Pytania do postępowania nr ZP/15/2024

Pytania nr 14

Budowa budynku mieszkalnego wielolokalowego przy ul. Krzyska w Tarnowie

Przykładowy rysunek:

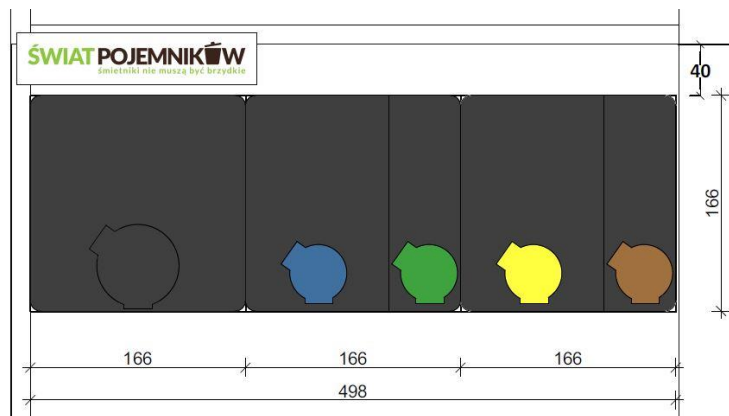
Pytanie 14: Prosimy o wskazanie w dokumentacji projektowej miejsca, gdzie zostały wyspecyfikowane pojemniki półpodziemne na odpady. W kosztorysie PZT w dziale 1.5 jest pozycja: *Dostawa i montaż pojemników półpodziemnych na śmieci (wraz z robotami ziemnymi), specyfikacja zgodnie z projektem* – natomiast w dokumentacji brak jest ilości, pojemności oraz wskazania na jakie odpady mają być przeznaczone pojemniki (na rys PZT w projekcie wykonawczym architektury) wskazana jest jedynie lokalizacja pojemników. W przypadku braku – prosimy o uzupełnienie dokumentacji o specyfikację pojemników zgodnie z przepisami.

Odpowiedź 14: Pojemniki znajdują się na rysunku zagospodarowania terenu, przy środkowym wjeździe na posesję. Pojemniki półpodziemne jako betonowe kontenery wymiary ok. 1,6x1,6m (trzy pojemniki wg załączonego rysunku), do których są włożone odpowiednie wkłady. Dla odpadów zmieszanych, papieru oraz plastiku są to wkłady workowe, polipropylenowe, dwuwarstwowe. Wkład na szkło jest dodatkowo wzmocniony warstwą PVC dla zabezpieczenia przed przecięciami, natomiast dla frakcji BIO wkład twardy, polietylenowy z miską na odcieki. Przewiduje się następujące wielkości dla poszczególnych frakcji:

- (5000l – odpady zmieszane) – 1 zbiornik
- (3.500l – papier/ 1.500l – szkło) – 1 zbiornik
- (3.500l – plastik/ 1500l – BIO) – 1 zbiornik

Przy wycenie należy uwzględnić tablice z oznaczeniem frakcji, montowane bezpośrednio na zbiornikach, oraz tablicę z zasadami segregacji, umieszczoną na słupku stalowym ocynkowanym.
